Temat: Pilny komunikat dotyczący bezpieczeństwa stosowania produktu – dostępność aktualizacji oprogramowania czujnika wentylacji minutowej dla stymulatorów nr ref.: 92186345-FA (prosimy zobaczyć poprzednie powiadomienie z grudnia 2017 o numerze referencyjnym 92186345-FA).

Komunikat podsumowujący dotyczący bezpieczeństwa stosowania produktu (FSN)

Boston Scientific - aktualizacja oprogramowania związana z nadczułością sygnału czujnika wentylacji minutowej (MV)

Rysunek 1. Podsumowujące okno dialogowe wyświetlane podczas kolejnej interogacji po przełączeniu wektora czujnika MV lub wyłączeniu czujnika MV przez monitor artefaktów sygnału.

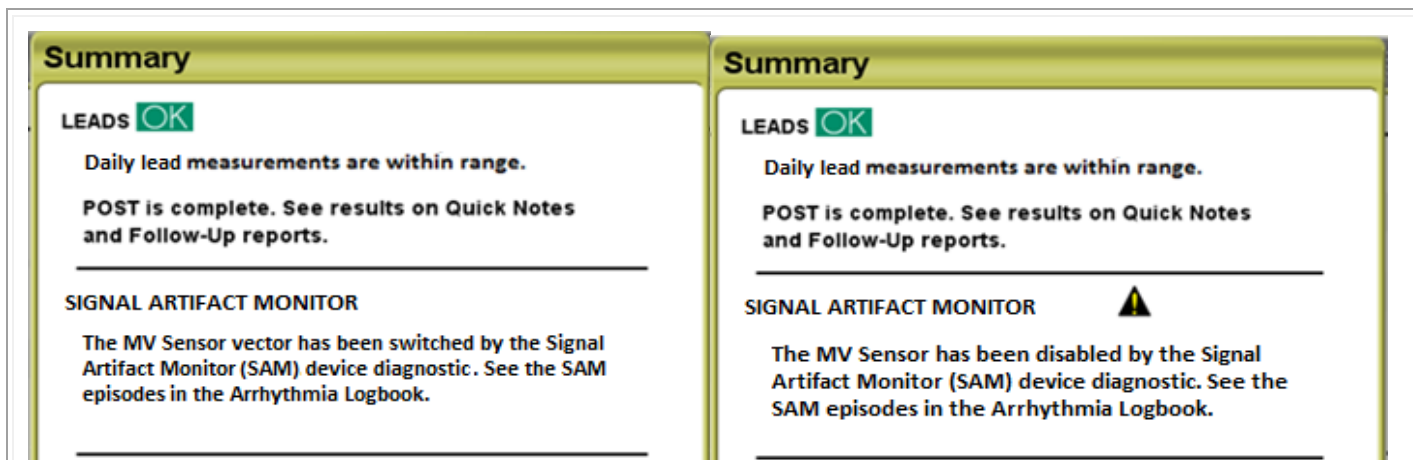
Wyłączony czujnik MV pozostanie w tym stanie do czasu ręcznego przeprogramowania. Gdy czujnik jest wyłączony, nie jest realizowana stymulacja w oparciu o częstość MV ani obliczanie trendów oddechowych. Przy kolejnej interogacji programatora użytkownik zostanie powiadomiony o wszelkich zdarzeniach monitora SAM (Rysunek 1) z powiązanymi epizodami dostępnymi w dzienniku arytmii w celu przejrzenia. Dostępny w przyszłości system zdalnego zarządzania pacjentami LATITUDE NXT umożliwi użytkownikowi wyświetlanie parametrów i epizodów monitora SAM, a także odbieranie żółtego alertu, jeżeli monitor SAM wyłączy czujnik MV.

Tabela 3. Przykład epizodu monitora artefaktów sygnału ze skojarzonym wektorem i wartościami impedancji odprowadzeń.

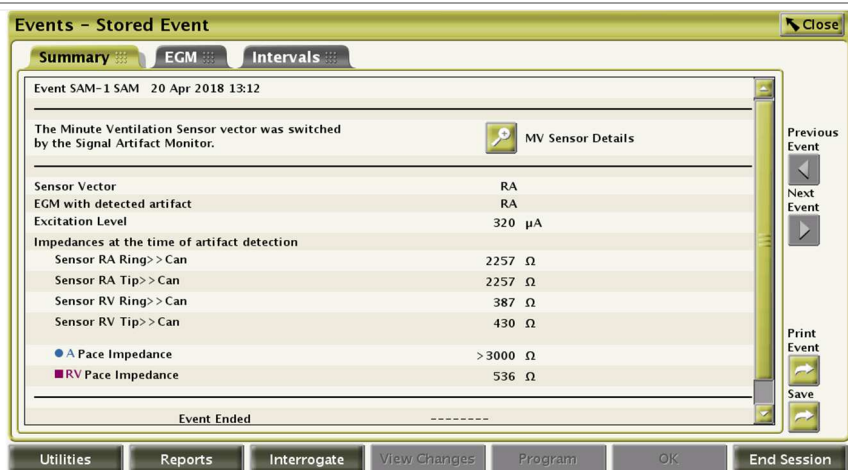
Epizod monitora SAM zawiera elektrogram (EGM) oraz skojarzone wartości impedancji odprowadzeń i wektor czujnika. Impedancje RA/RV pierścień>>puszka oraz końcówka>>puszka są nowymi danymi diagnostycznymi, które w połączeniu z impedancjami odprowadzeń stymulatora mogą być przydatne w wykrywaniu problemów z integralnością odprowadzeń lub podłączeniami odprowadzeń (Tabela 3).

W tym przypadku impedancja RA końcówka/pierścień>>korpus oraz impedancja stymulacji A są poza zakresem.

- Czujnik RA/RV, pierścień>>puszka: 100-1500 Ω
- Czujnik RA/RV, końcówka>>puszka: 200-2000 Ω .
